STADTRECHNUNGSHOF WIEN

StRH V - 1/16

MA 29, Prüfung der Wientalerrasse im Hinblick

Prüfersuchen gem. § 73e Abs 1 WStV

Abbildung 10: Stützen auf der Trennmauer

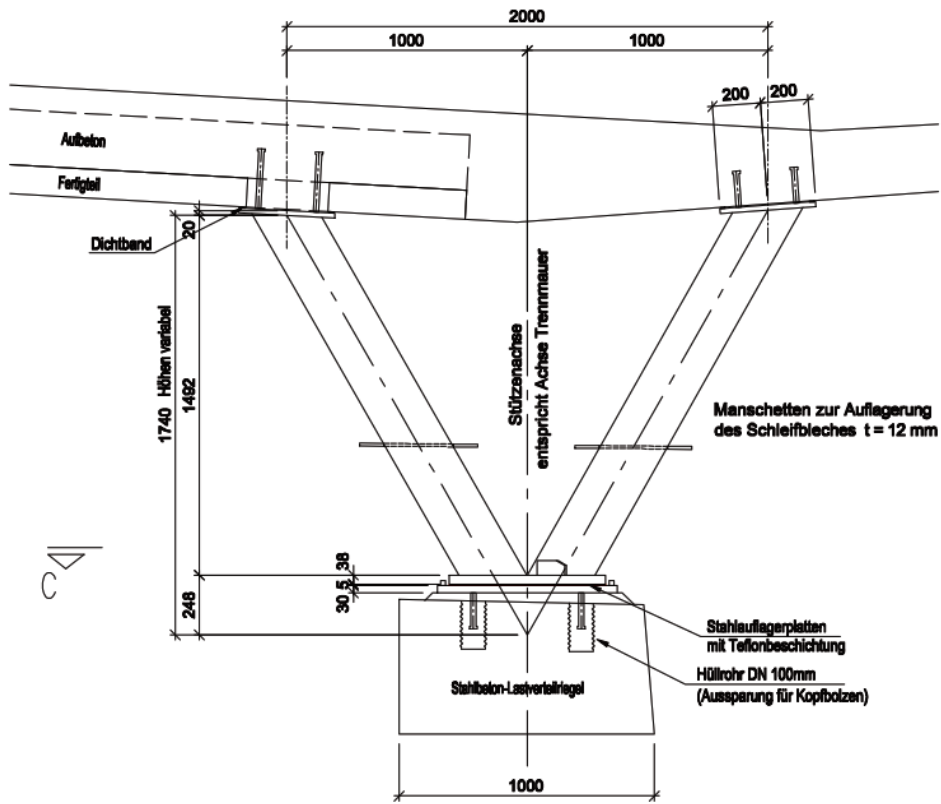
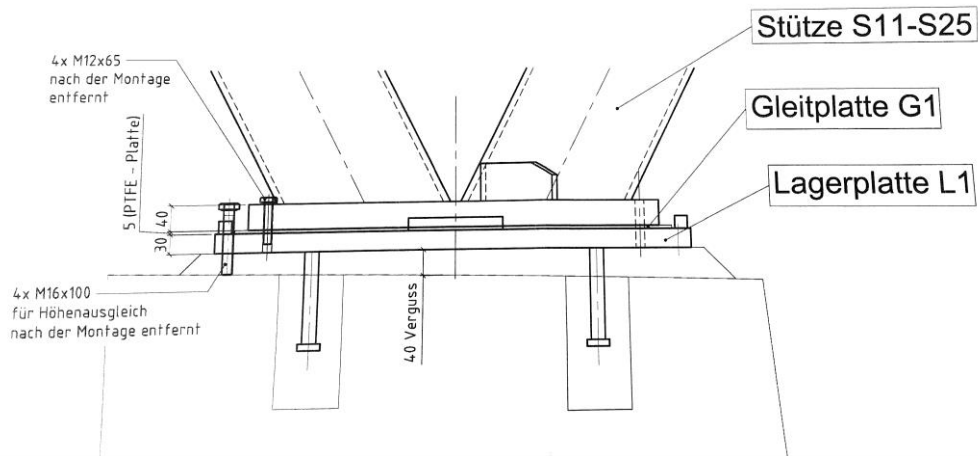
In horizontaler Richtung ist das Tragwerk am Auflager hinter der Futtermauer gehalten und unter den Stützen auf der Trennmauer frei verschieblich. Die Stahlbetonverbund-

Abbildung 17: Schäden an einer Holzbank

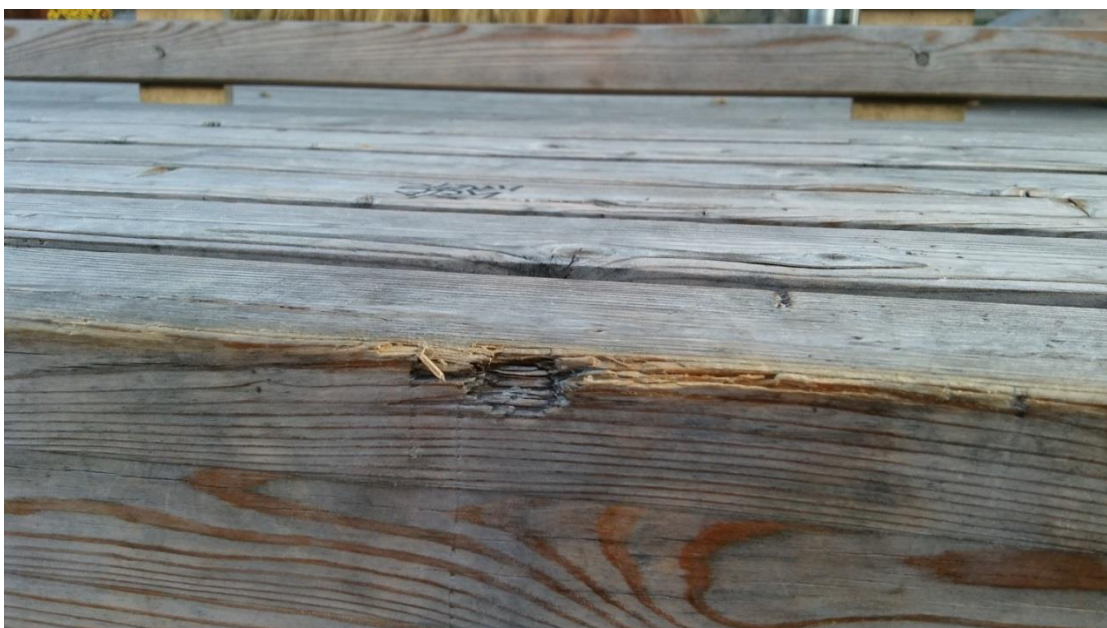
5.10.1 Begehungen durch den Stadtrechnungshof Wien zeigten, dass an Holzbänken, die ebenso wie die Holzbohlenfelder in heimischer Gebirgslärche ausgeführt wurden, Einkerbungen und Absplitterungen insbesondere im Bereich der Vorderecke der Sitzfläche bestanden (s. Abb. 17). Solche Schäden sind etwa auf Vandalismus bzw. Nutzung durch Skateboard-Fahrende, die an den Bänken entlang schlittern, zurückzuführen.

Der Empfehlung zur Überprüfung und gegebenenfalls Überarbeitung der Sitzmöbel im Sinn der ÖNORM EN 16139 wird in Absprache mit der planenden Dienststelle und deren Auftragnehmer erfolgen. Sollte ein Ausführungsmangel festgestellt werden, wird dieser im Rahmen der Gewährleistungsfrist behoben werden.

Abbildung 22: Gefälle der Holzbohlenfelder der Wientalerrasse

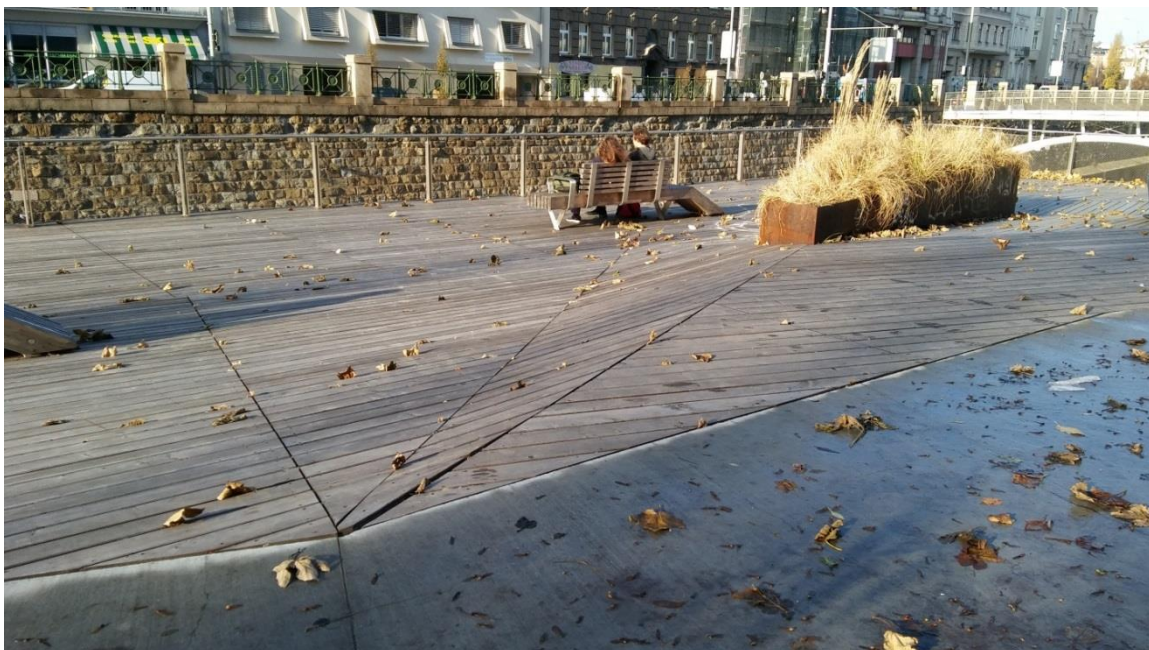
6.1.2 Demgegenüber wurden die Holzbohlenfelder teilweise mit einem Gefälle von bis zu 16,5 % ausgeführt (s. Abb. 22).
